PROJET LOTBINIÈRE NDAKINA

RÉPONSES À LA 2^E SÉRIE DE QUESTIONS ET COMMENTAIRES

N° DOSSIER 3211-12-266

**Deuxième série de questions et commentaires
pour le projet de construction du parc éolien Lotbinière Ndakina
sur le territoire de la municipalité régionale de comté de Lotbinière
par Parc éolien Lotbinière Ndakina S.E.C.**

Coupe type 3
Coupe perpendiculaire - Réseau collecteur sous un ponceau

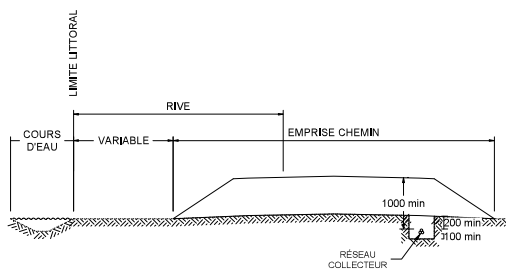
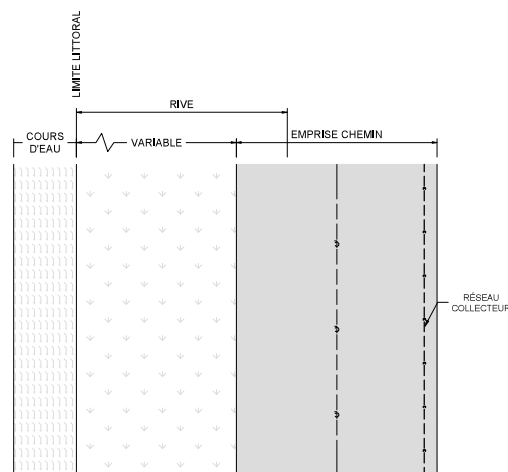
- C) Veuillez préciser à l'aide de schémas, la localisation du réseau collecteur par rapport à la rive, au littoral et aux MHH pour chacun des cas de figure rencontrés.

Les schémas fournis dans l'annexe QC2-9 illustrent les quatre cas de figure, en présentant la position du réseau collecteur par rapport à la rive, au littoral et aux MHH selon chacun des contextes visés.

Un troisième cas de figure concerne les traversées de cours d'eau réalisées au niveau de ponceaux. Dans ces cas, le réseau collecteur sera installé sous le ponceau, demeurant ainsi à l'intérieur des emprises permanentes des chemins (coupe 3). Les impacts appréhendés seront donc à la fois dans la rive et le littoral, mais ceux-ci seront confinés à la largeur du chemin et liés aux implantations de ponceaux.
